Ref: 23/17267

## **HENVENDELSE SAMETINGET I FORBINDELSE MED BYGGESAK «ARTIC CENTER»**

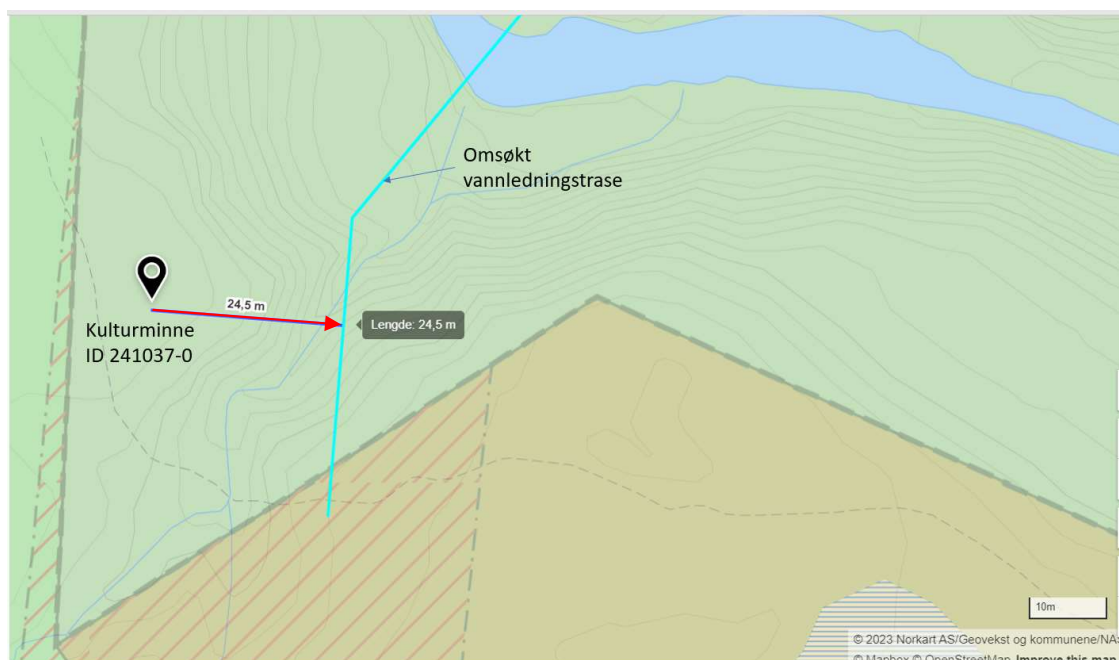
*«ID 241037 ligger mellom planområdet og vannledningen det søkes dispensasjon til, og vil dermed sies å være i influensområdet til tiltaket (se vedlegg 1). Sametinget mener at det er stor sannsynlighet for at ID241037 kan bli skadet av det planlagte tiltaket, eller skadet av den økte aktiviteten tiltaket fører med seg:*

*Det er ikke tillatt skade eller skjemme fredet kulturminne, eller sikringssonen på 5v meter rundt kulturminnet, jf. kml. §§ 3 og 6.*

*Det omsøkte tiltak vil etter Sametingets vurdering være i konflikt med automatisk freda kulturminne og slik i strid med kml. § 3.*

I forbindelse med prosjekteringen er nevnte kulturminne tatt hensyn til ved at det er minimum 20 m mellom ledningsgrøft og forminnet. I tillegg er det en ravinedal (bekk) mellom tiltaket og forminnet med en høydeforskjell på inntil 10 m.

Før oppstart av anleggsarbeider skal det også utarbeides en SHA-plan (sikkerhet-helse-arbeidsmiljø) hvor også sikring mot kulturminner inngår. Det vil være naturlig at det settes opp en markering av den delen av anleggsområdet som grenser opp til dette kulturminnet med merkebånd, og ikke minst at dette legges inn som grense i

maskinstyringen til gravemaskinen. Selve ravinen vil også være en naturlig sikring mot kulturminnet da det er en bratt skråning opp fra ledningsgrøft med 6-10 høydemeter. Videre er det planlagt at oppgravde masser lagres på østsiden av ledningstrase for å minimere risiko for påvirkning av kulturminnet. Området vil bli revegetert med lokale masser for å unngå uønskede vekster, dette med fokus på at tiltaket ikke blir synlig innen kort tid.

Med disse tiltakene, samt at ledningsgrøfter er planlagt ca. 24 m fra kulturminnet (se kartutsnitt over) så har vi ivarettatt krav til sikringssone på 5 m i kml. §§ 3 og 6 med god margin.
